改善箇所説明図

クランプ

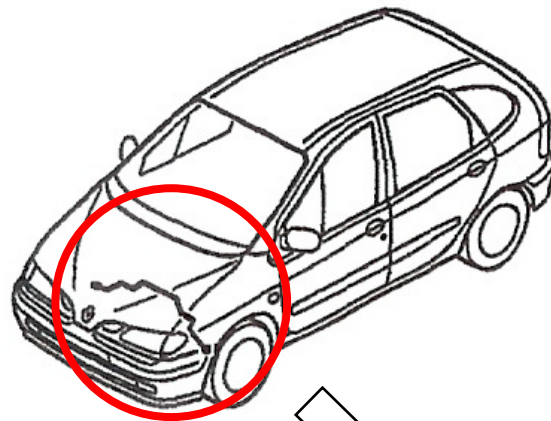
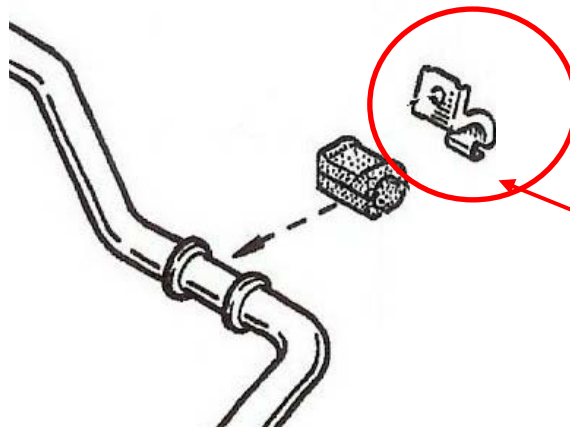
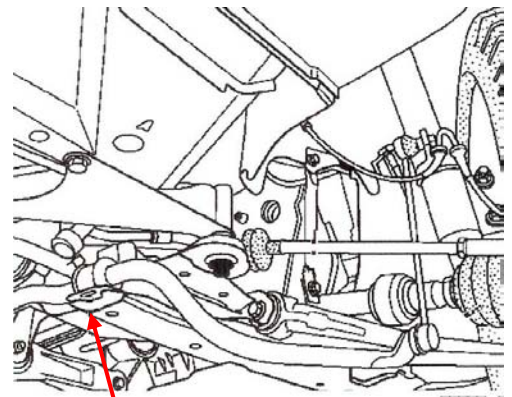
基準不適合発生箇所

フロントスタビライザーを車体に固定するクランプのプレス加工が不適切なため、当該クランプの耐久性が不足しているものがある。そのため、走行等の振動により当該クランプに亀裂が生じて異音が発生し、最悪の場合、破損してスタビライザーが外れ、車体と干渉するとともに走行安定性が損なわれるおそれがある。

改善の内容

全車両、フロントスタビライザークランプを良品と交換する。
